**Forum mondial de l'harmonisation  
des Règlements concernant les véhicules****187<sup>e</sup> session**

**Accord de 1958 :****Examen de projets d'amendements à des Règlements ONU  
existants, soumis par le GRBP****Proposition de complément 7 à la série 03 d'amendements  
au Règlement ONU n° 51 (Bruit des véhicules  
des catégories M et N)****Communication du Groupe de travail du bruit et des pneumatiques\***

« Figure 4b

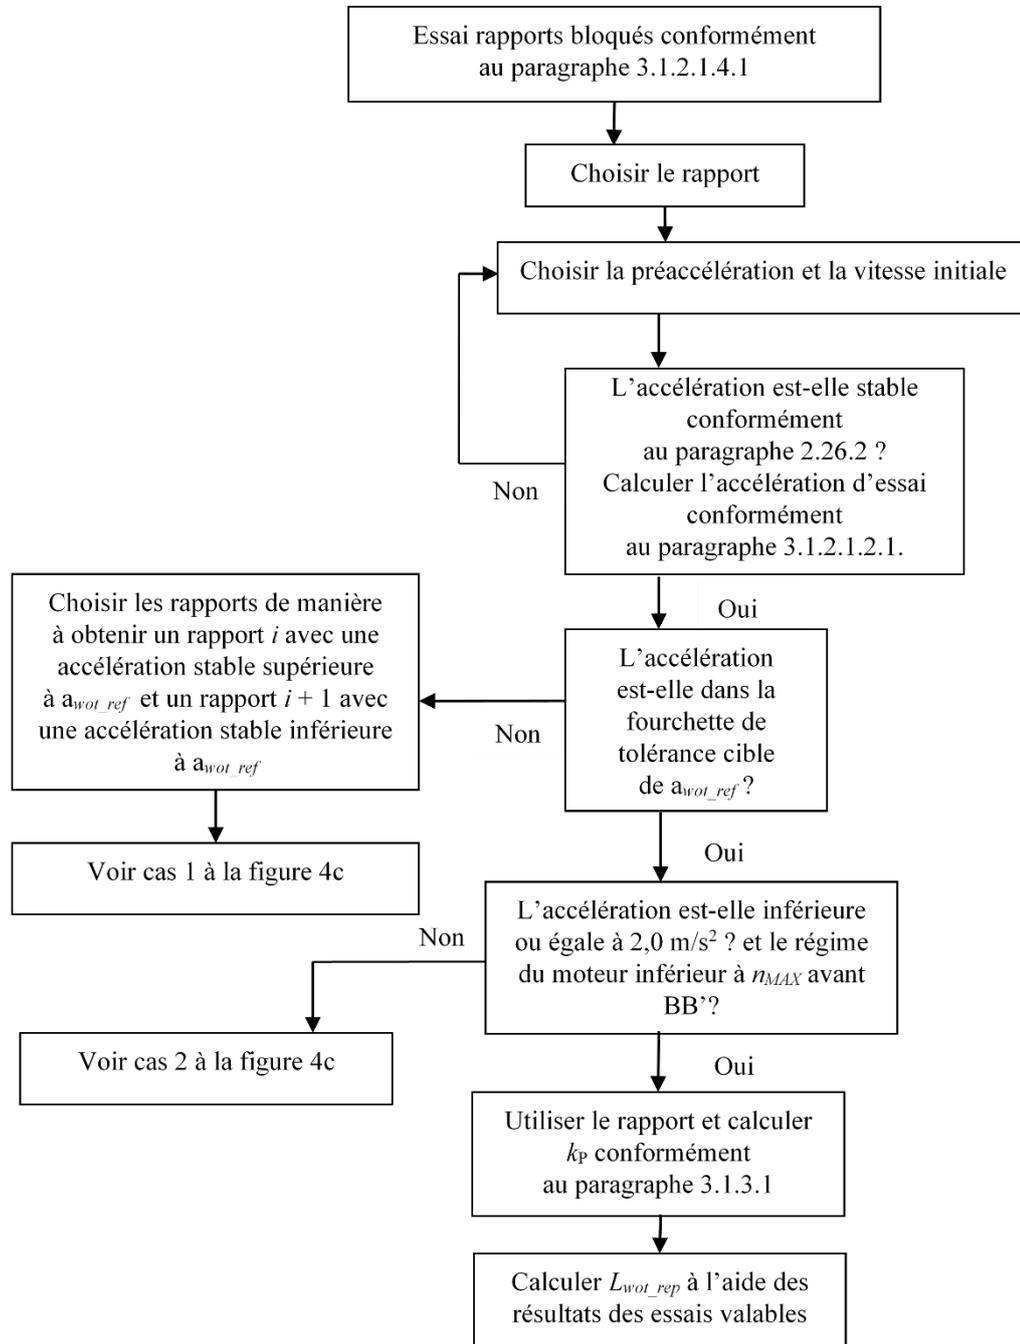
Annexe 3, appendice 1 (dans la nouvelle numérotation), figure 4b, lire

« Figure 4c

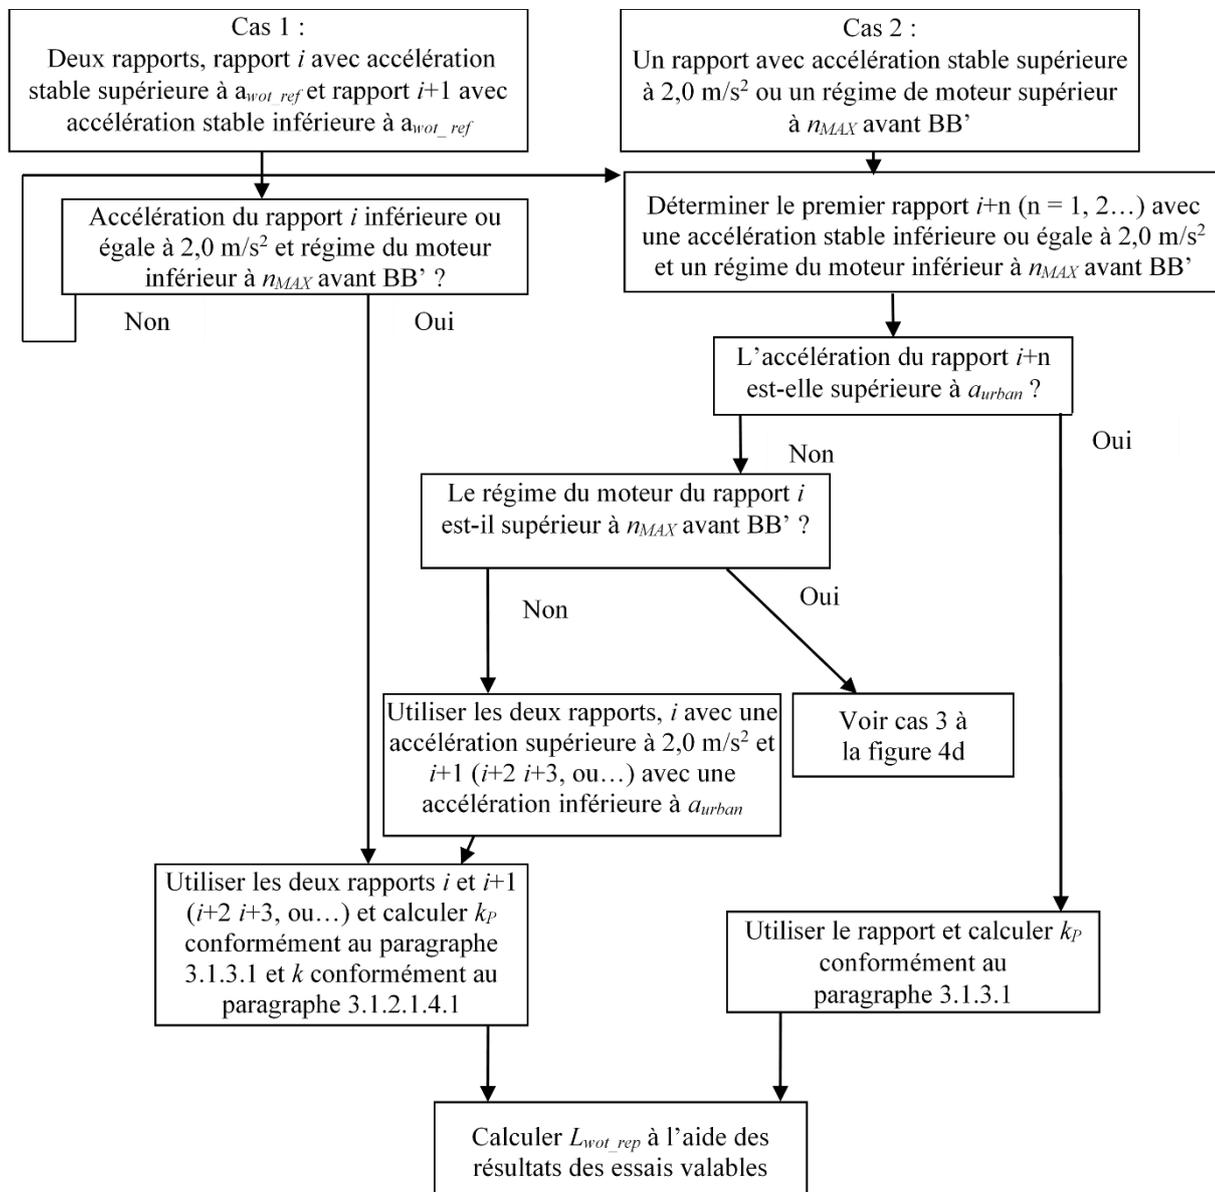
Annexe 3, appendice 1 (dans la nouvelle numérotation), figure 4c, lire :

« Figure 4d

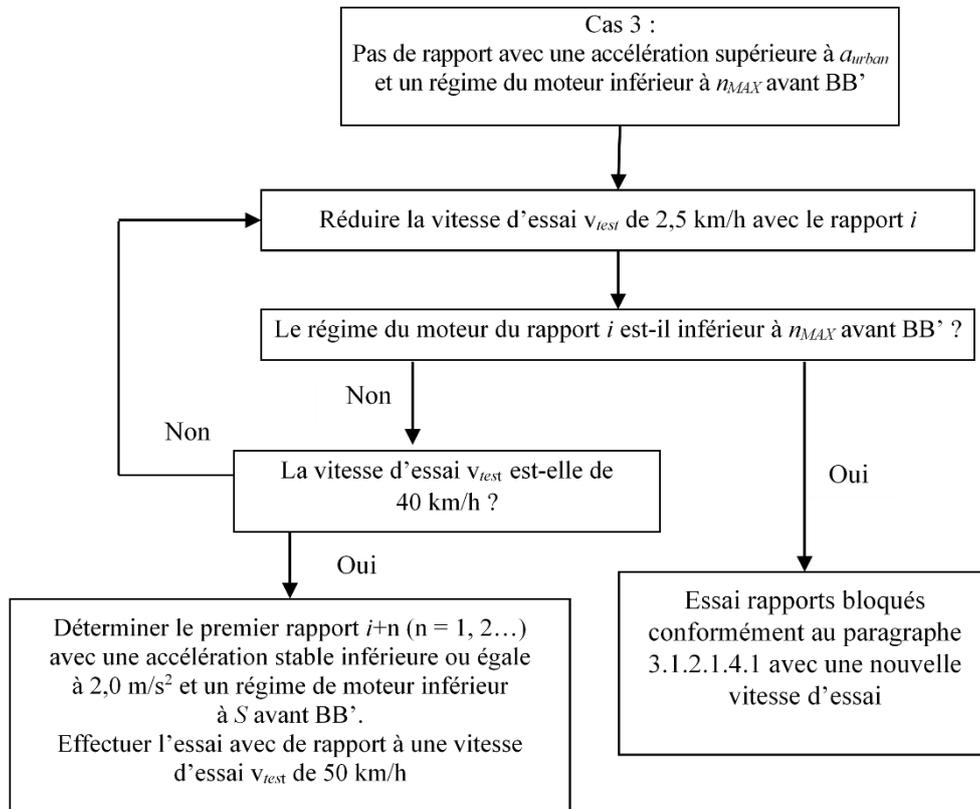
Annexe 3, appendice 1 (dans la nouvelle numérotation), figure 4d, lire :

« Figure 4e

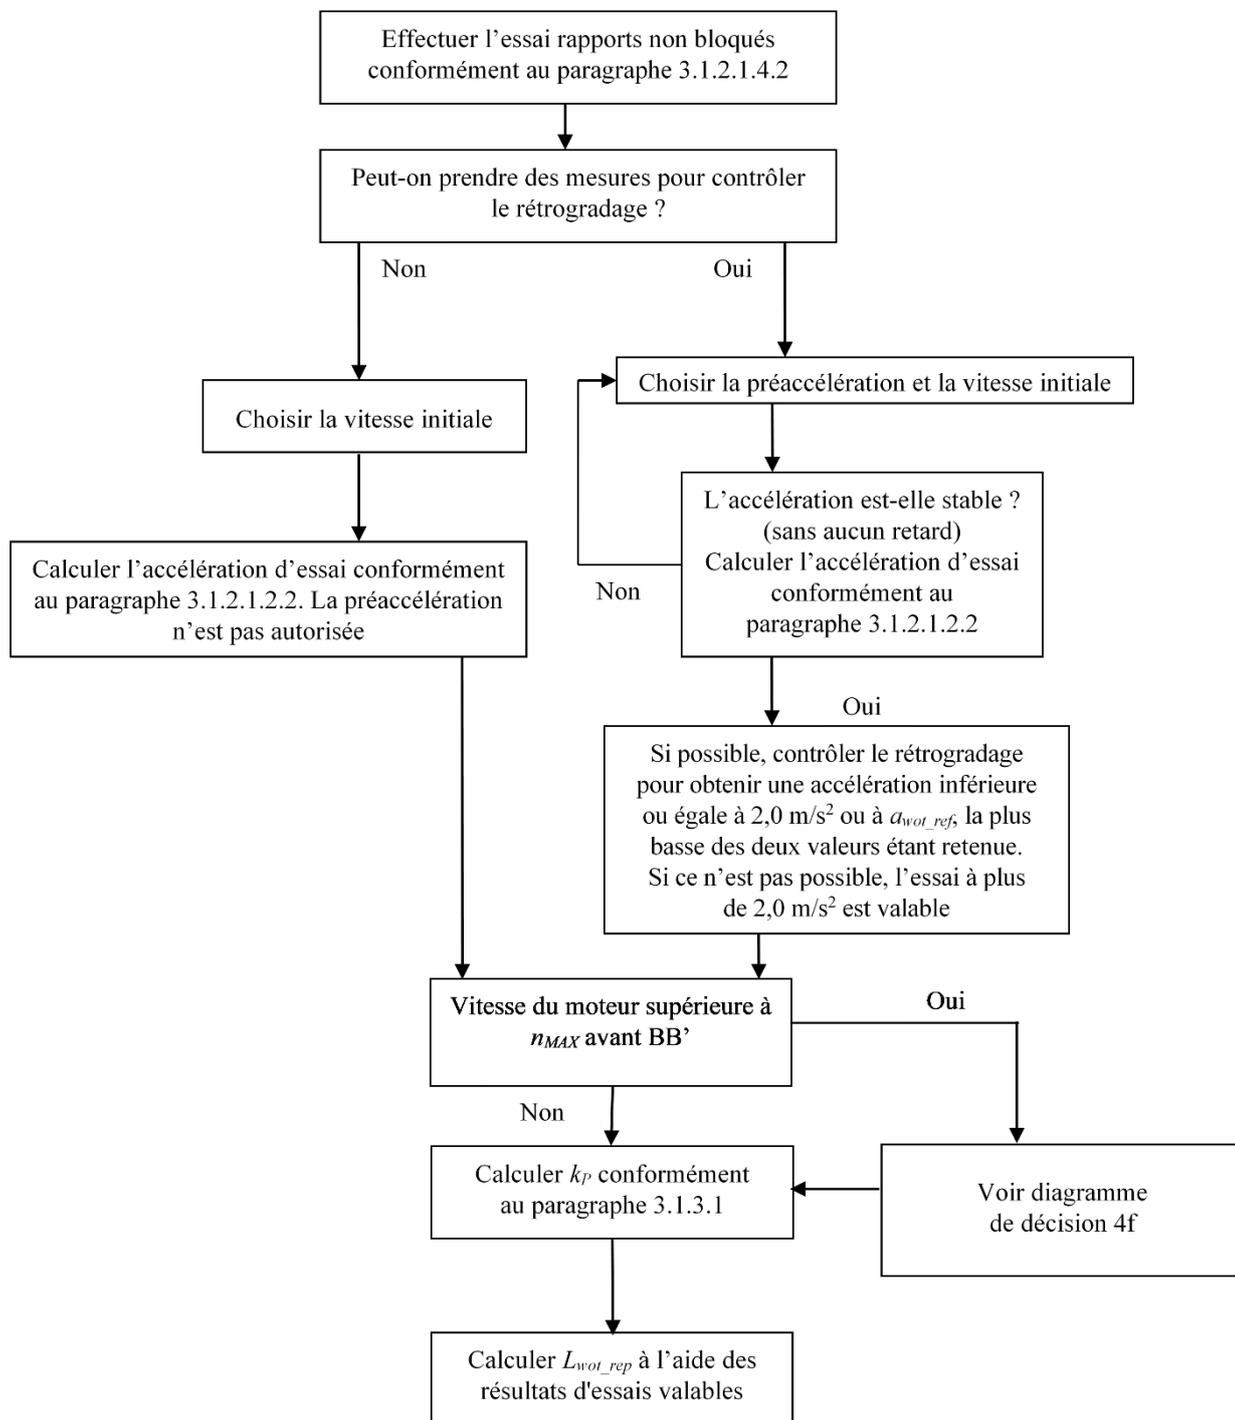
Annexe 3, appendice 1 (dans la nouvelle numérotation), figure 4e, lire :

« Figure 4f

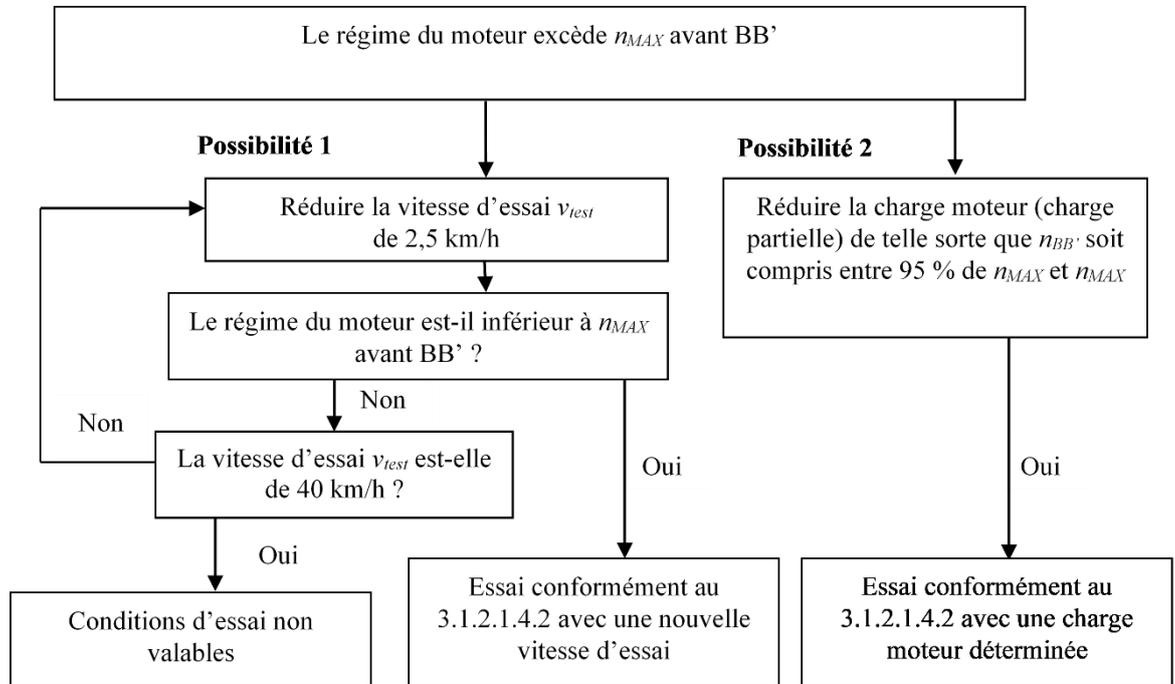
Annexe 3, appendice 1 (dans la nouvelle numérotation), ajouter la nouvelle figure 4f, libellée comme suit :
